Concertation atelier modes actif Chantrerie 19 Janvier

Dans le cadre d'une concertation « atelier modes actif Chantrerie du 19 Janvier 2022 », Place au Vélo rend un avis sur les deux propositions de gestion du franchissement d'une voie d'accès à l'autoroute.

Solution B - Bande cyclable renforcée + traversée en biais

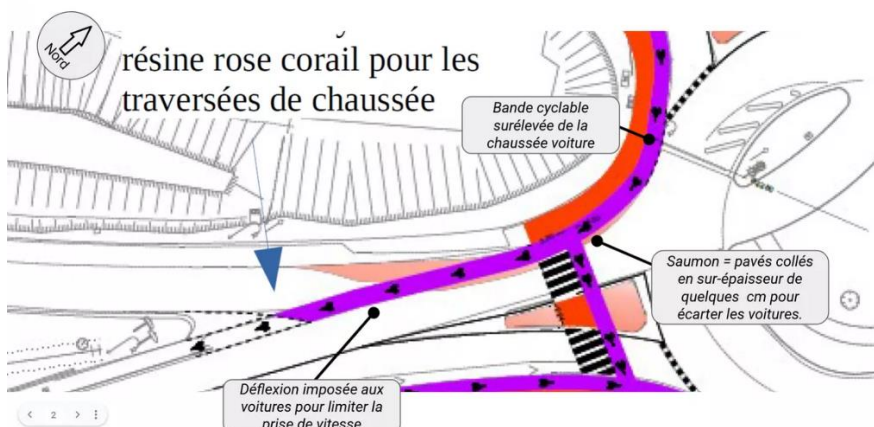
Vu l'augmentation du trafic automobile, bus...et vélo, nous sommes **vraiment pour la proposition B mais avec des aménagements rectifiés.**

Laisser la piste cyclable le long de la chaussée permet au cycliste de rester prioritaire et bien en vue des automobilistes.

Il s'agit de bien sécuriser la piste cyclable, par exemple avec des balisettes comme cela fonctionne bien boulevard de Seattle près de la Loire/Malakoff

La sécurité des cyclistes est fonction du ralentissement des voitures ce qui n'empêche pas leur fluidité. Pour cela, il nous paraît **très important que l'accélération des voitures se fasse sur la voie d'accès à l'autoroute mais pas avant et pour cela, il faut augmenter la giration des voitures avec un angle de virage plus important que 20 % prévus.**

La bande cyclable de roulement doit être très visible et colorée fortement. Sur le schéma en violet, en réalité, bleu ou rouge(comme à St Nazaire ou d'autres villes européennes) mais pas rose corail qui n'est plus suffisamment visible.

En amont, pour la sortie du giratoire, la piste cyclable surélevée doit être accessible facilement aux cyclistes qui viennent du boulevard des Européens et qui sont déjà dans le giratoire. Cette piste doit être minimum d'1,80m de largeur pour que cycliste et triporteur y circulent facilement.

Pour la traversée de la chaussée en parallèle du passage piéton, nous ne comprenons pas l'intérêt de la faire dans ce sens !
